광주연구개발특구 첨단3지구 A1블럭 공동주택 신축공사

- 4차 변경사업승인 -

광주첨단3지구 A1블럭 공동주택 신축공사 변경사업승인 4차 변경내역

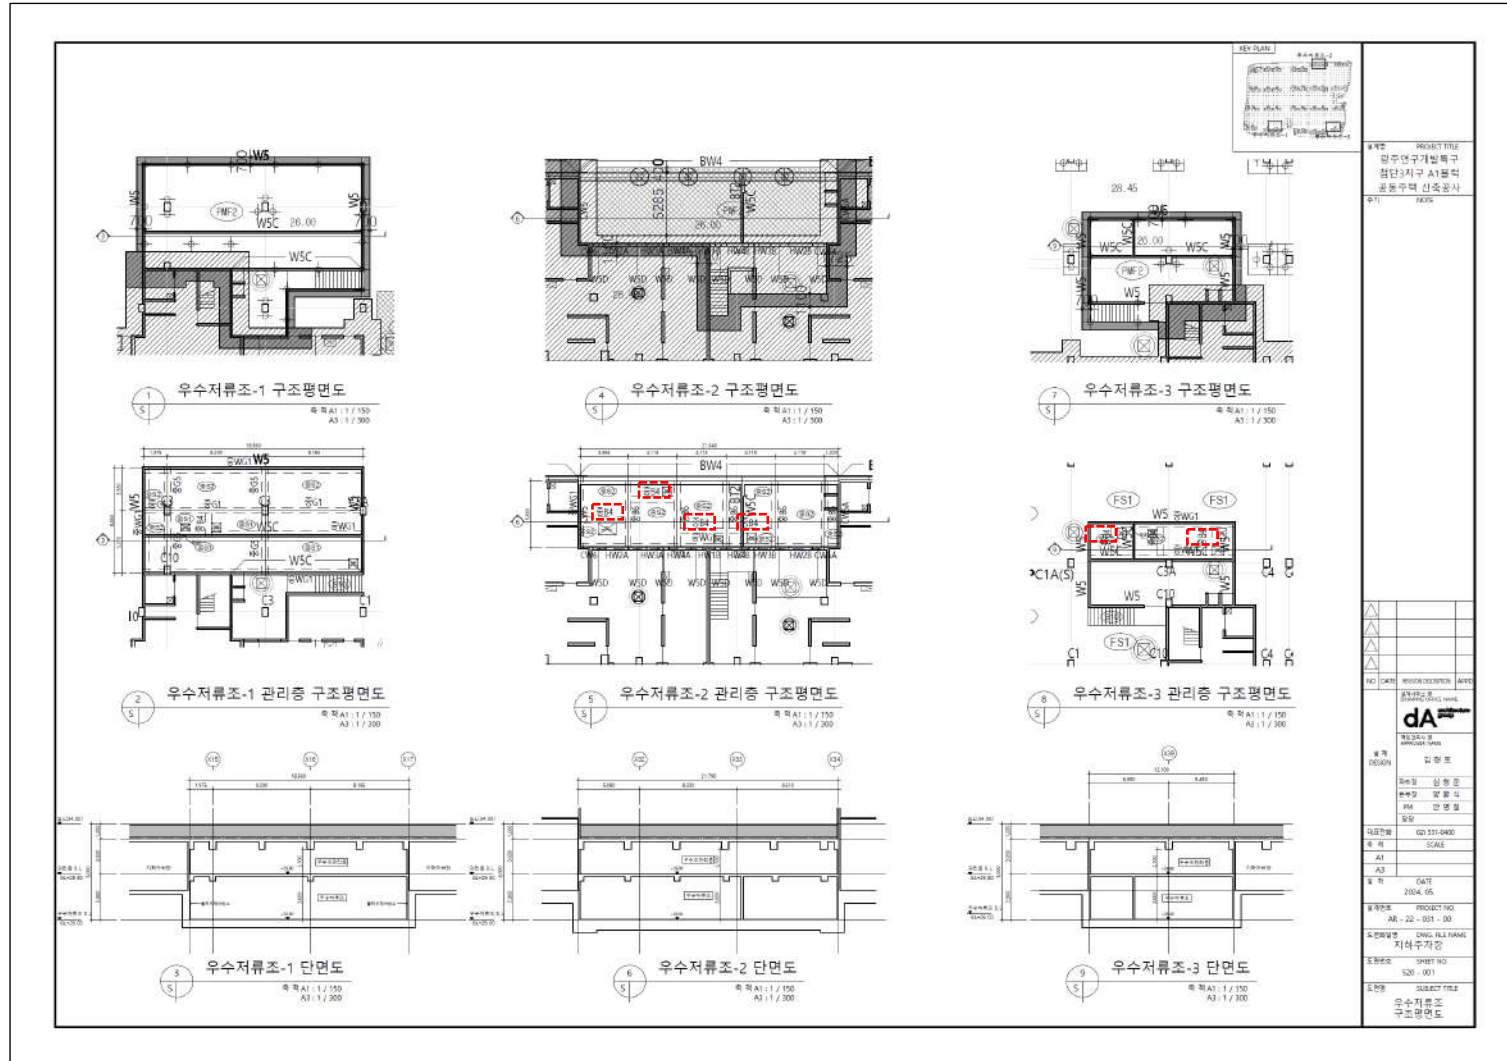
번호		변경도서	변경사유	변경내용
구조	9	기계전기실 구조평면도	- 우수저류조 관리층 추가 오프닝 계획으로 구조안전성 확보를 위해 보수가	- (변경) : 우수저류조 관리층 중B4 보수가[장비반입구 및 점검구] / 우수저류조 구조평면도 추가

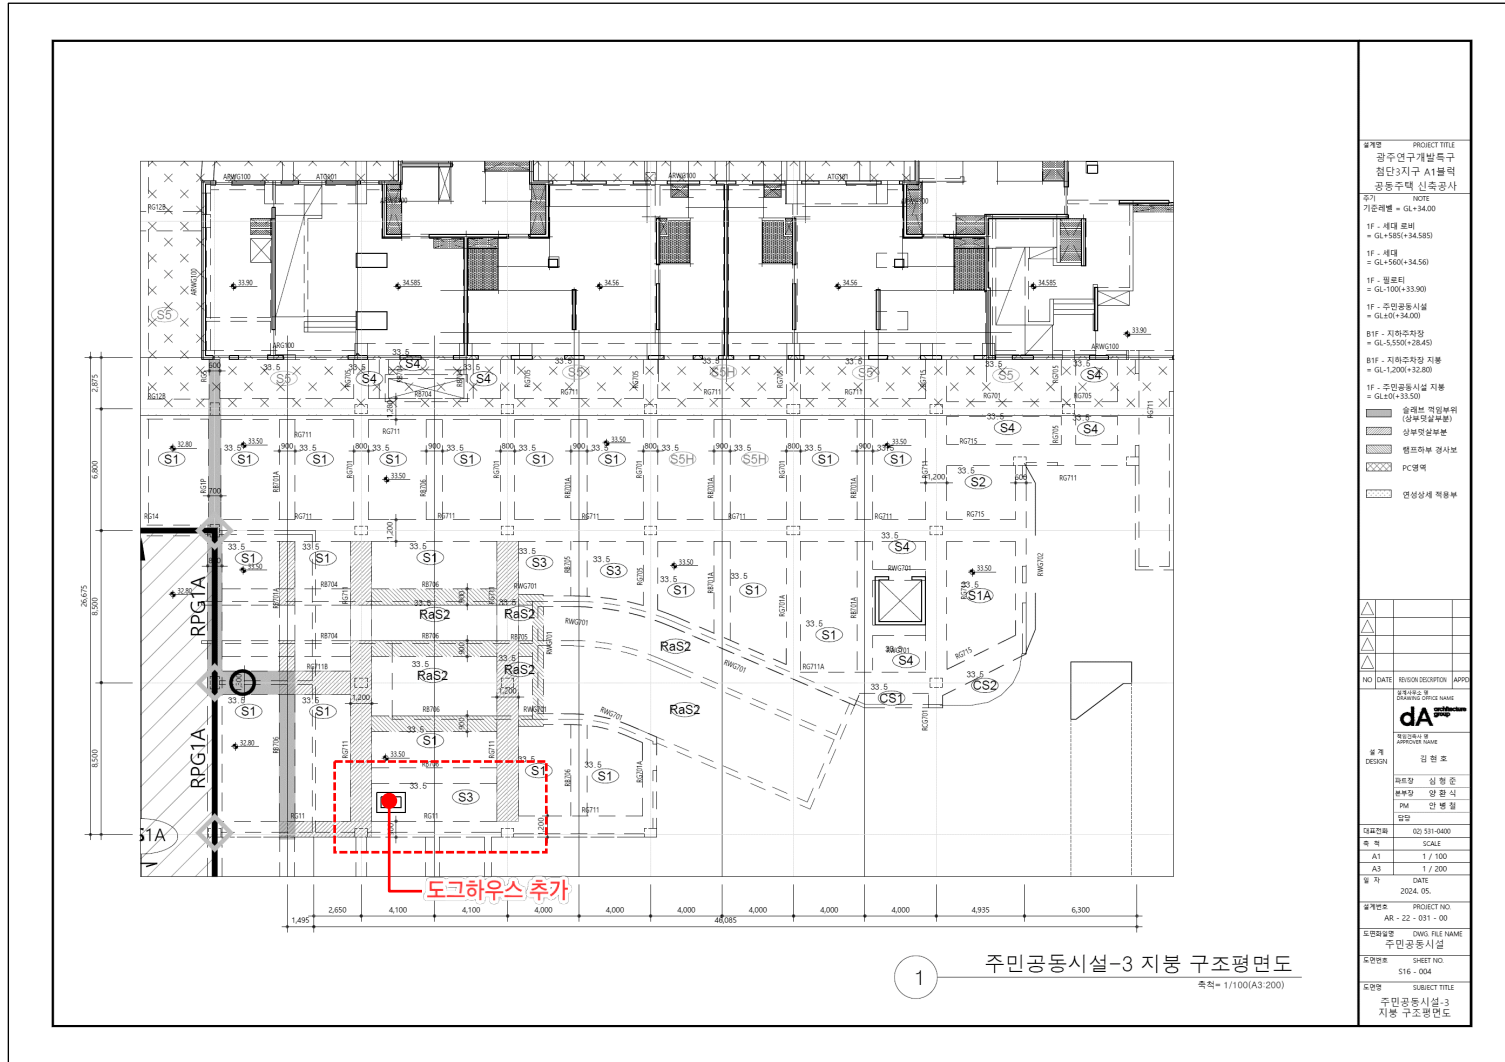
번호		변경도서	변경사유	변경내용
구조	12	지하주차장 구조평면도	- 옥외실외기와 냉매배관 연결을 위한 도그하우스 필요	- (당초) : 실외기로 연결되는 배관 관통구 없음.- 슬래브 일괄: S1 - (변경) : 도그하우스 신설 (벽체와 슬래브 교차부 보강 6-D16, 6-D19) 슬래브 S3 추가

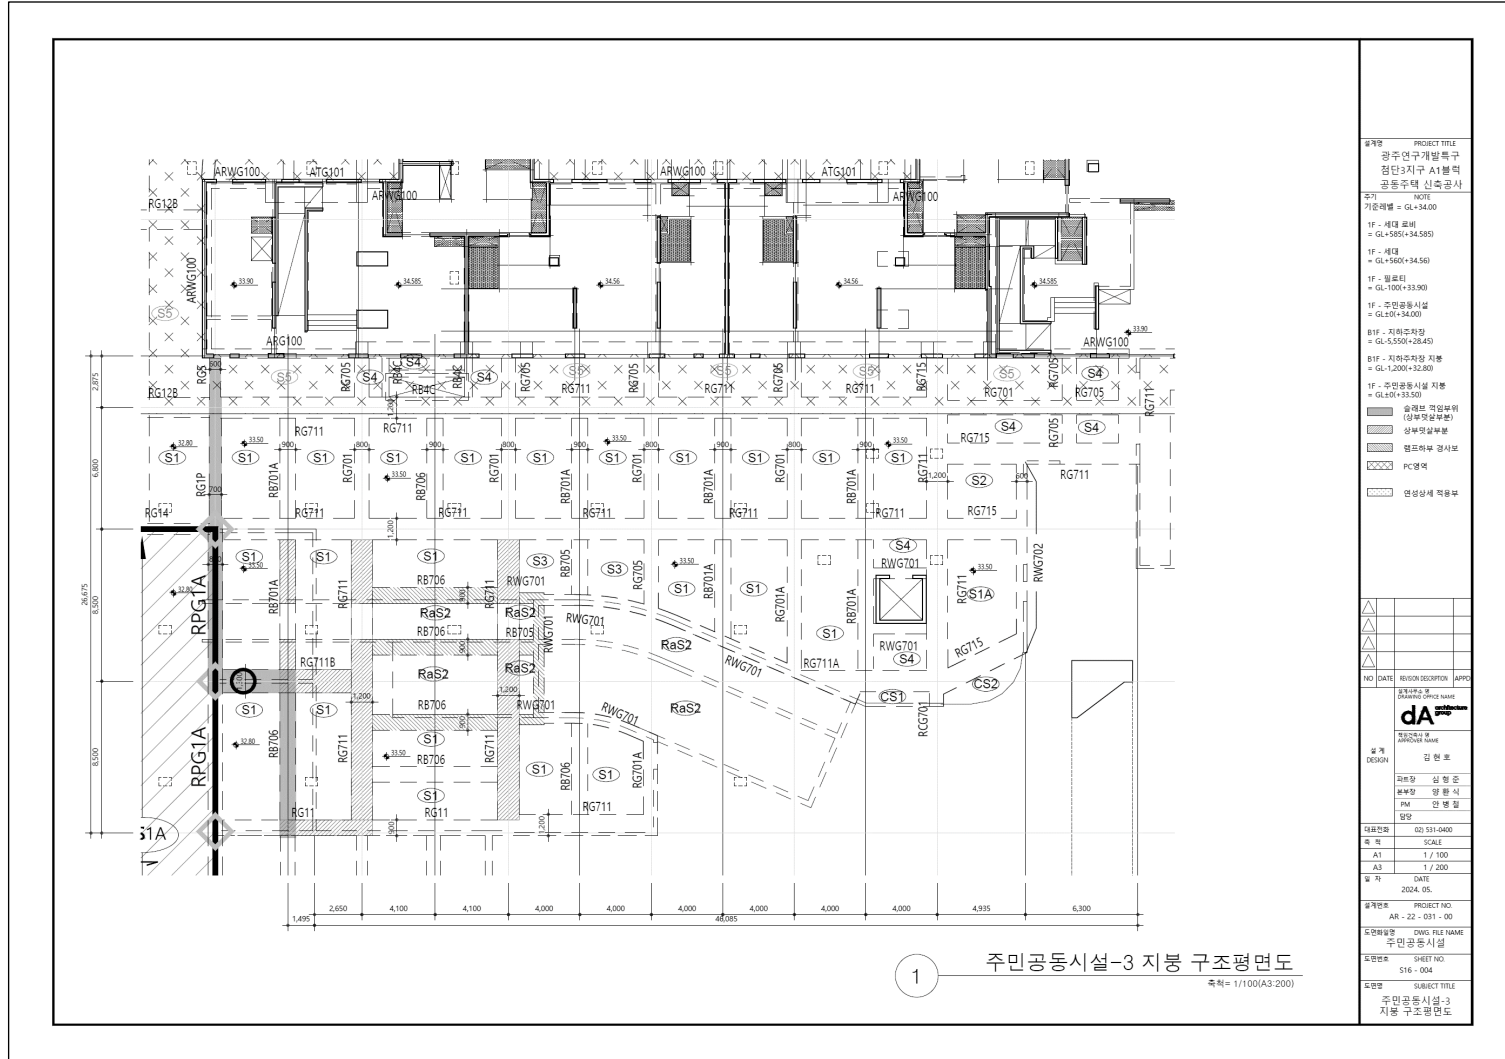
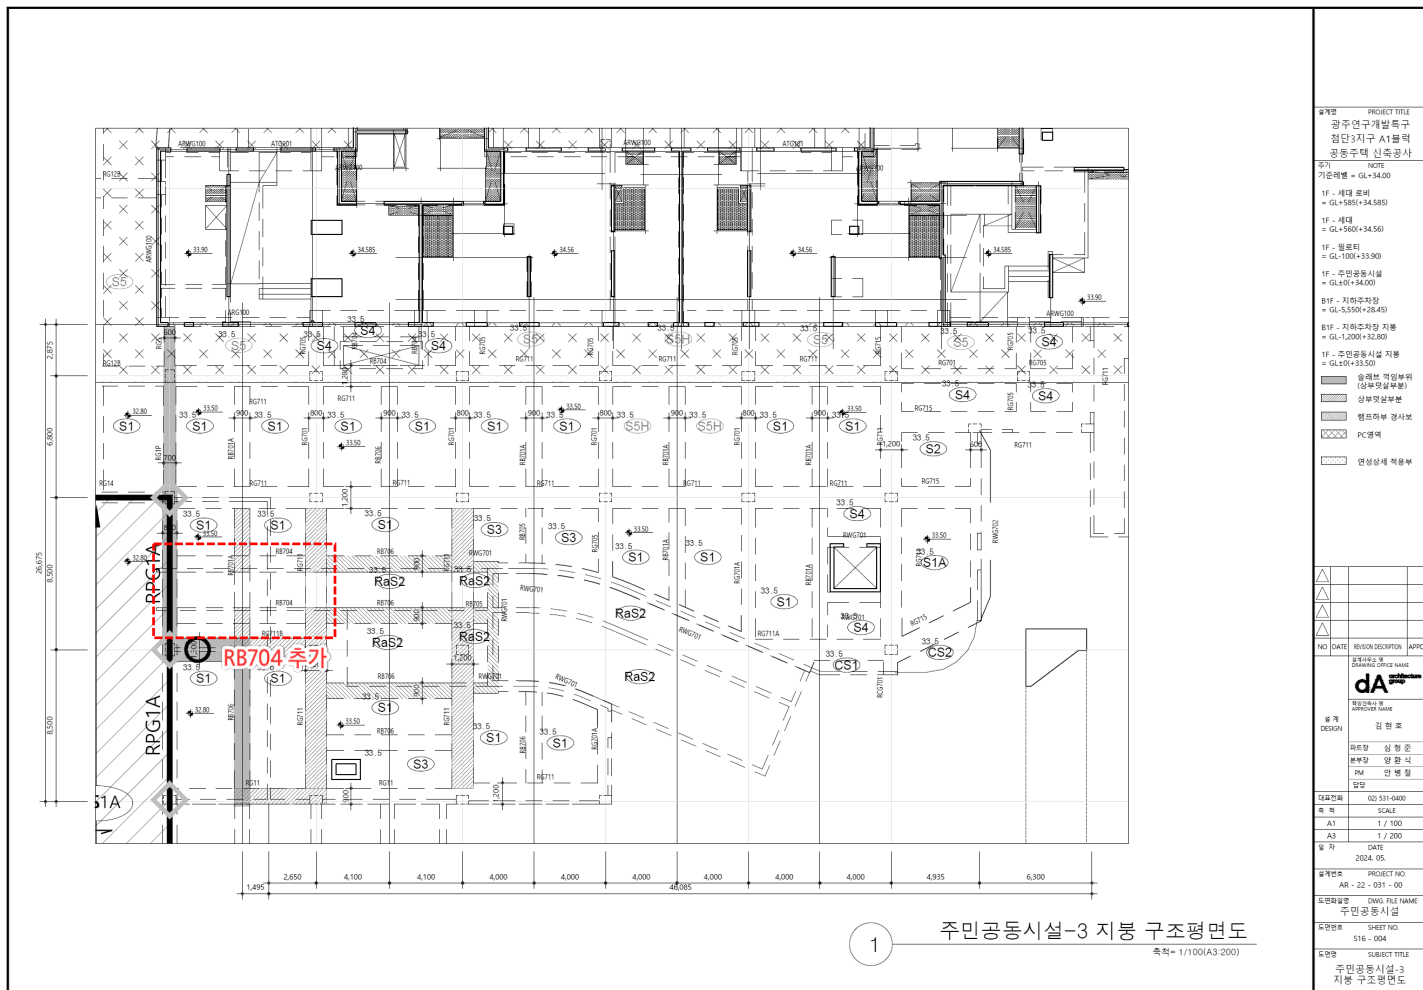
번호		변경도서	변경사유	변경내용
구조	13	지하주차장 구조평면도	- 주민공동시설-3 지붕 슬래브보다 높은 구간의 램프 슬래브 지지 구조 보강	- (당초) : 부출입구 보행자램프슬라브가 주민공동시설-3의 지붕슬래브일 때 주변 RF SL 보다 높은 구간은 지지보가 없음 - (변경) 경사보(RB704) 추가하여 슬라브 지지

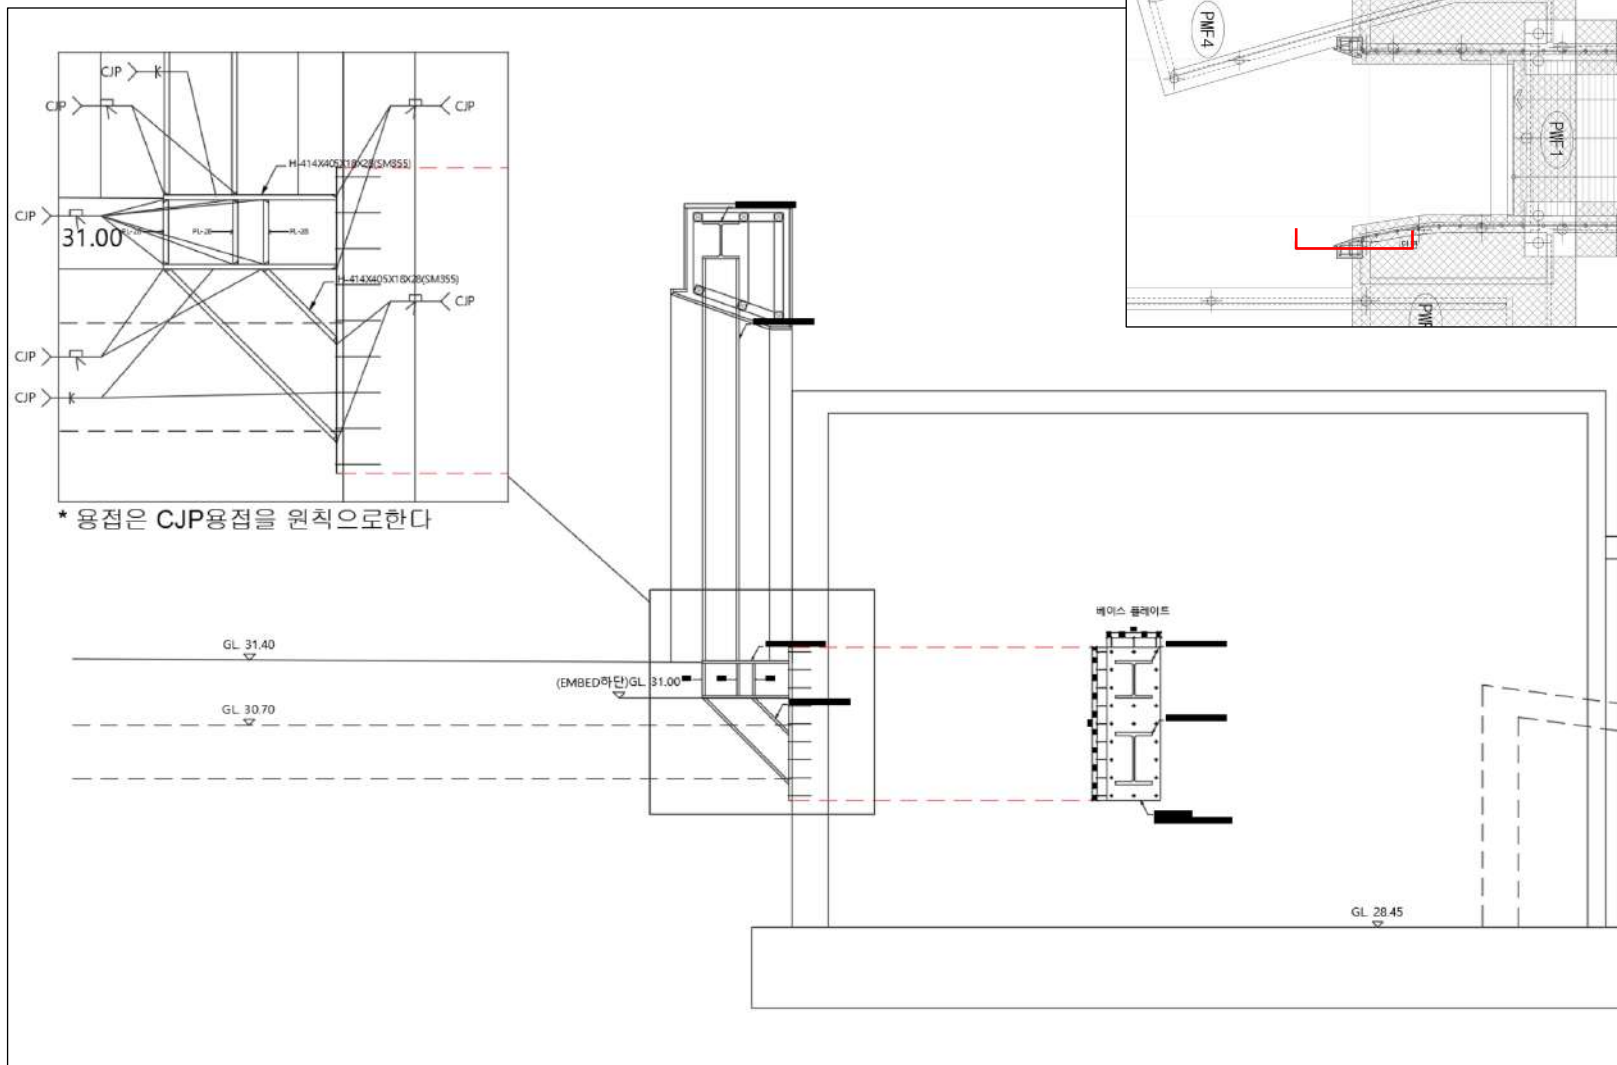
번호		변경도서	변경사유	변경내용
구조	14	지하주차장 구조평면도	- 주차램프 구조물 기초 및 철골보강을 통한 시공 품질 향상	- 주출입구 - (변경) : 지하외벽에 철골브라켓 설치하여 브라켓 상부 철골기둥 시공 - 부출입구 - (변경) : PMF4기초범위 500 추가확보하여 철골시공
